福島第一原子力発電所 特定原子力施設に係る実施計画 変更認可申請書の
一部補正について

「福島第一原子力発電所 特定原子力施設に係る実施計画」及び「福島第一原子力発電所 特定原子力施設に係る実施計画 別冊集」について、下記の箇所を別添の通りとする。

中低濃度タンク（H5エリア，H6（I）エリア）の設置に関する審査の進捗を踏まえ、下記の通り補正を行う。併せて、原規規発第1804199号にて認可された実施計画の反映を行う。

図-1 配管概略図 (1/17)

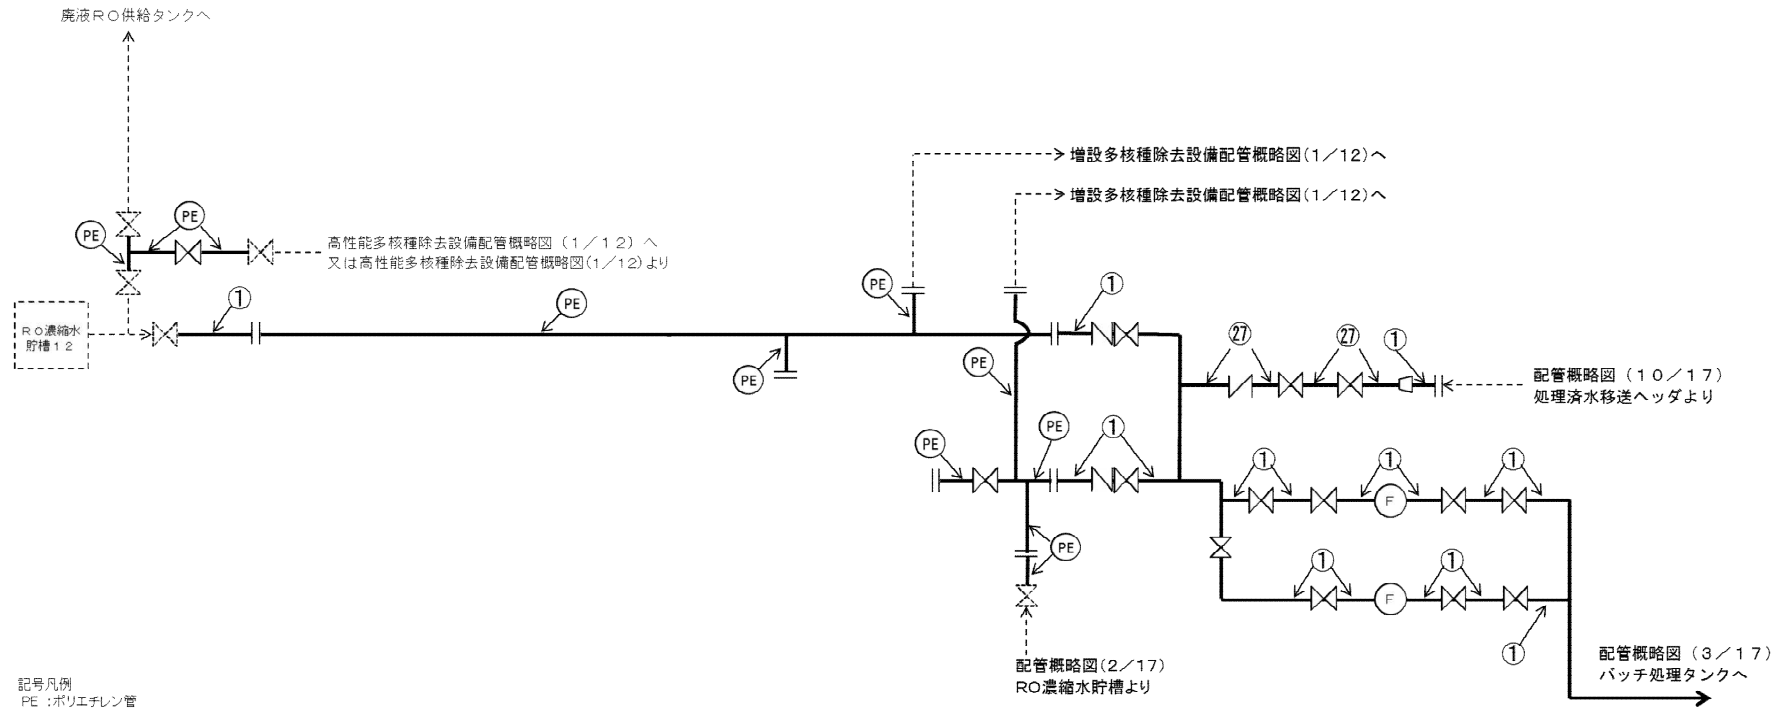
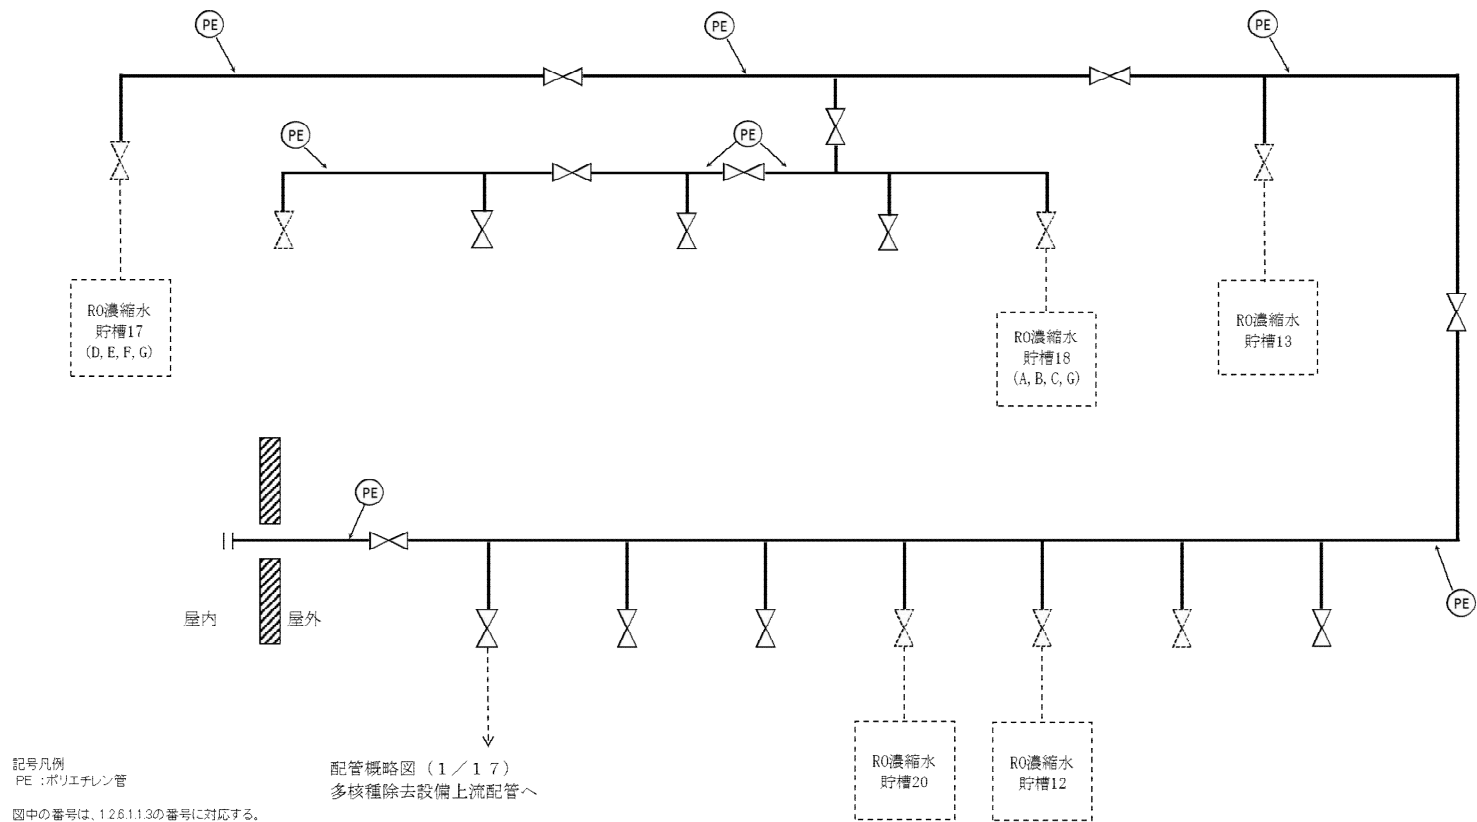
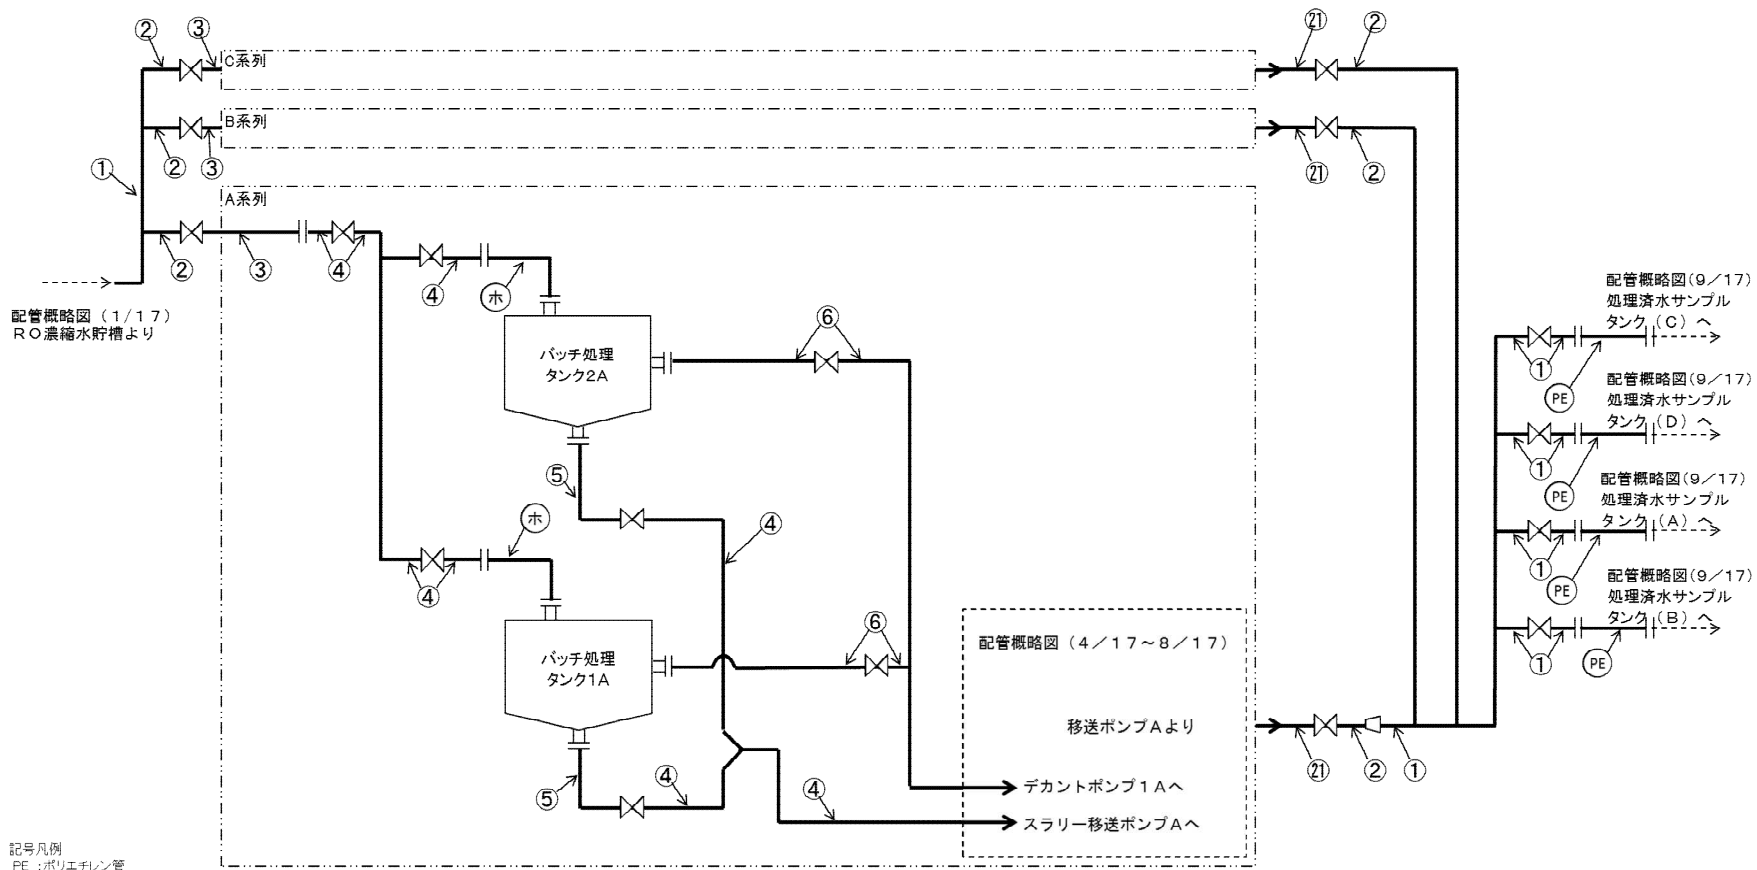
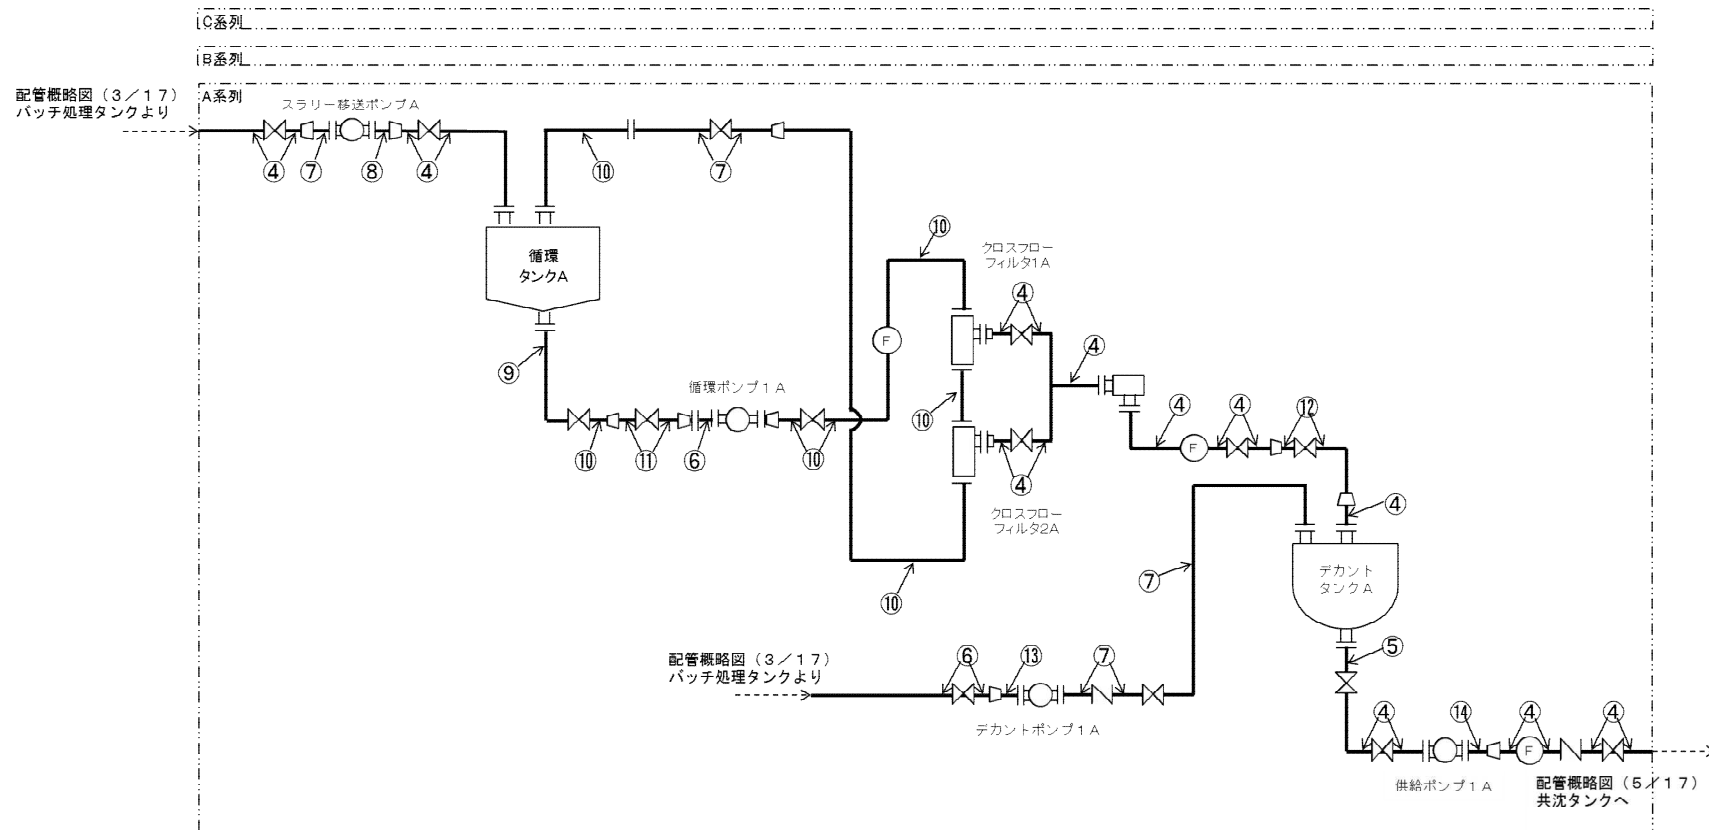
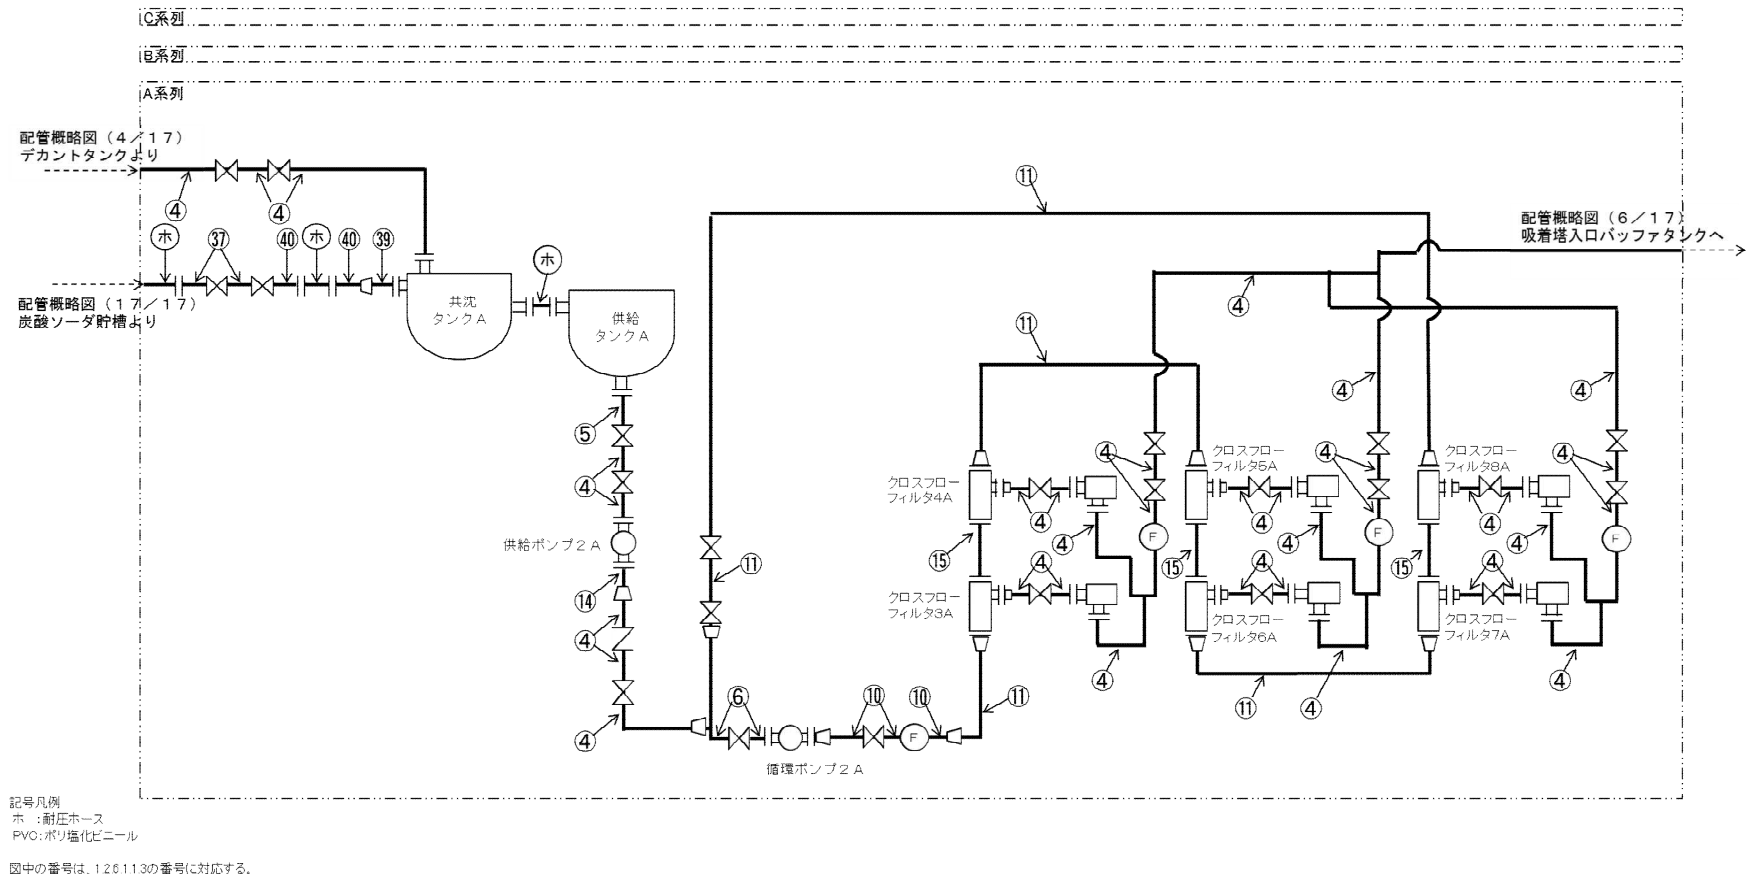
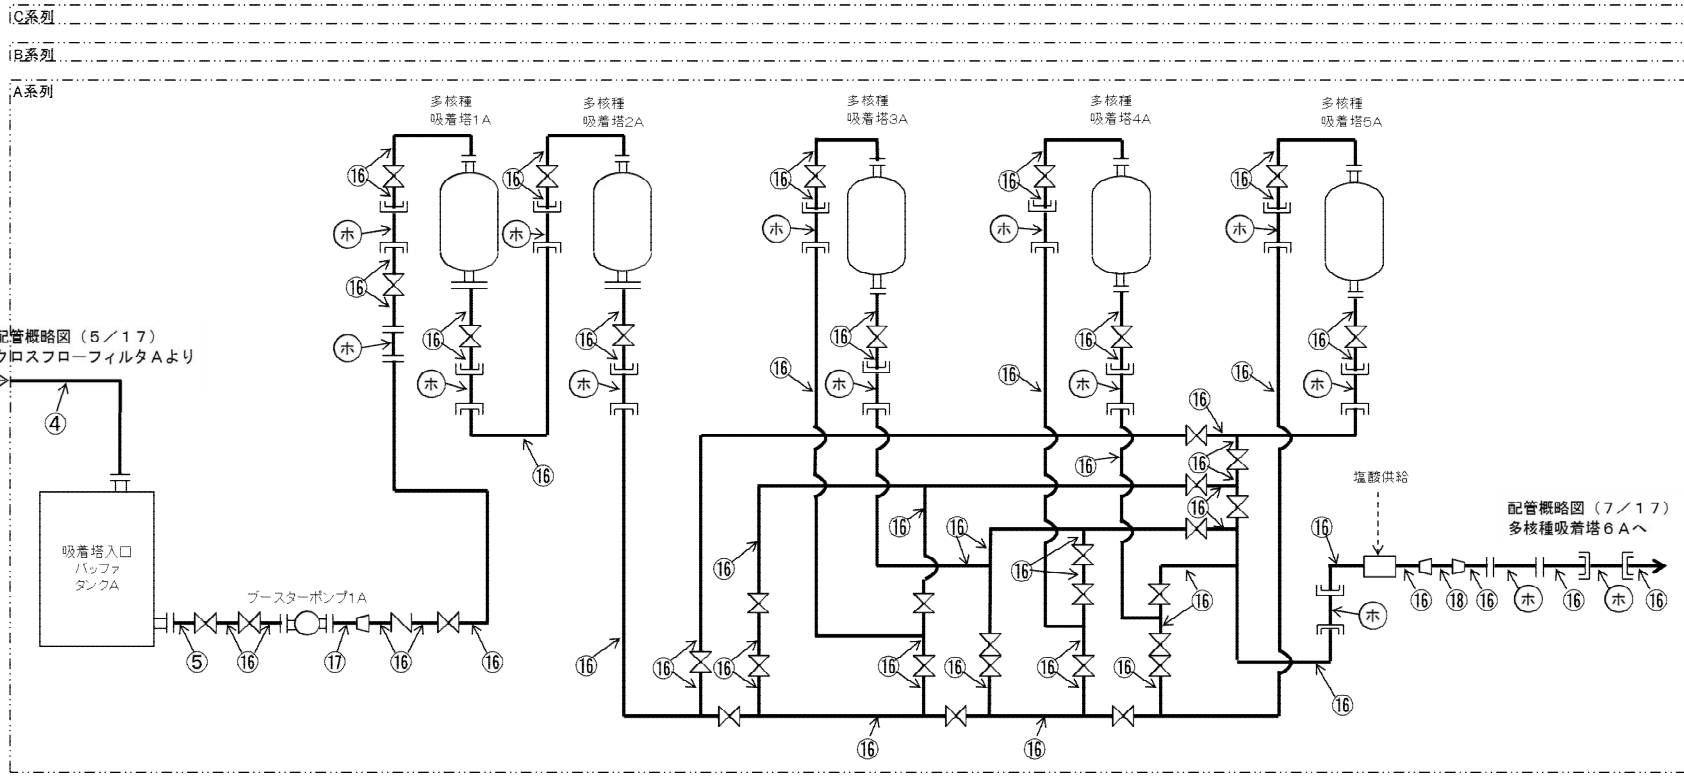
- ・配管概略図に関する記載の適正化
- ・原規規発第1804199号にて認可された内容を反映
